改善箇所説明図

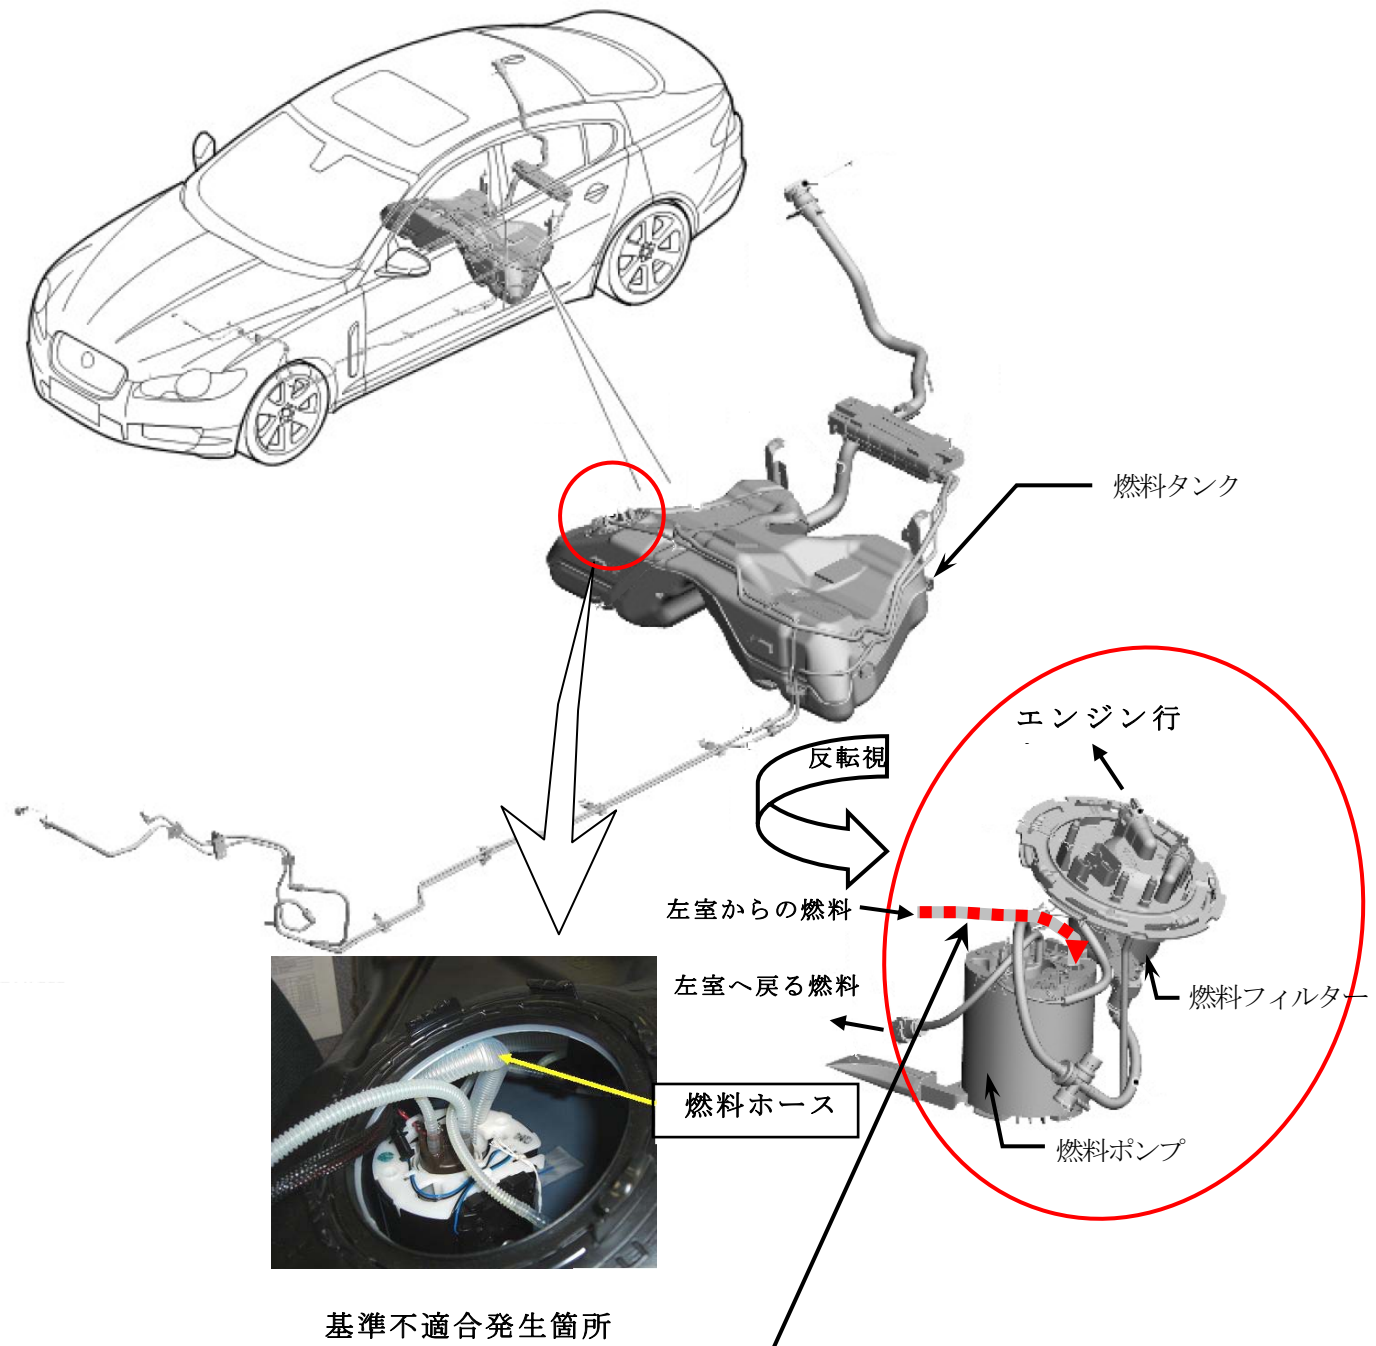
燃料ポンプと燃料タンク左室を繋ぐ燃料ホースにおいて、当該ホースが長すぎるため、当該ポンプを燃料タンクに組付けた際に、ホースが折れることがある。そのため、燃料タンク右室に燃料が送られなくなり、燃料タンク右室内の燃料が無くなると、燃料の供給が出来ず、エンストし、再始動できないおそれがある。

全車両、当該ホースの余剰を切除し、修正する。

識別：トランク内のバッテリーブラケット取付けボルトに白ペイントを塗布する。
